# 名古屋市国際展示場第2展示館改築事業

入札説明書等に関する質問(資格要件以外)への回答

令和7年5月  
名古屋市

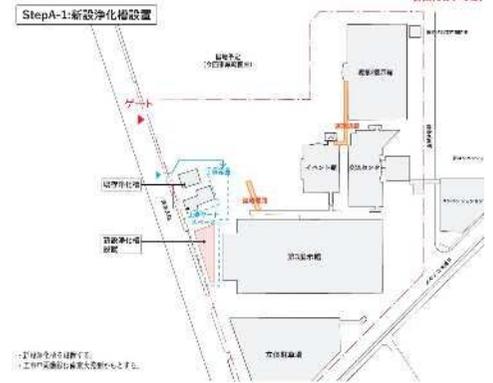
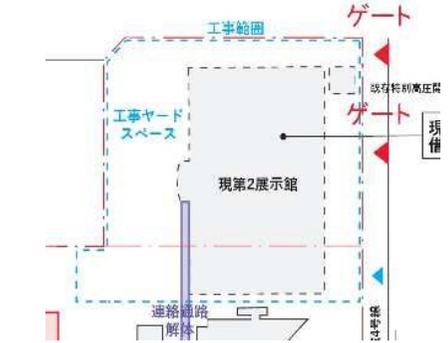
No	資料名	箇所				項目	質問内容	回答
		頁	章	節	項			
49	要求水準書 参考i_各種工事 ステップ図	1				(参考) 建築ステップ図	<p>南京大路側で下記赤▶の箇所にゲートを追加してもよろしいでしょうか。</p> 	<p>工事中の仮設ゲートのことと解釈しますが、道路管理者である名古屋港管理組合に確認のうえ、設置してください。</p>
50	要求水準書 参考i_各種工事 ステップ図	1				建築ステップ図	<p>南京大路側で下記赤▶の箇所にゲートを追加してもよろしいでしょうか。</p> <p>また、新第2展示館新築時、モール部分を平行して施工する事が想定される為、下記青線の範囲に仮囲いを設置してもよろしいでしょうか。</p> 	<p>工事中の仮設ゲートのことと解釈しますが、道路管理者である名古屋港管理組合に確認のうえ、設置してください。</p> <p>図に青色で記載していただいた範囲の仮囲いは、R8/12/20以降で可能ですが、イベント館と第3展示館の間の動線となるため、できる限り短期間となるように努めてください。</p>
51	要求水準書 参考i_各種工事 ステップ図	1				建築ステップ図	<p>金城4号線側で下記赤◀の箇所にゲートを追加してもよろしいでしょうか。</p> 	<p>解体工事中の仮設ゲートのことと解釈しますが、道路管理者である名古屋港管理組合に確認のうえ、設置してください。</p>
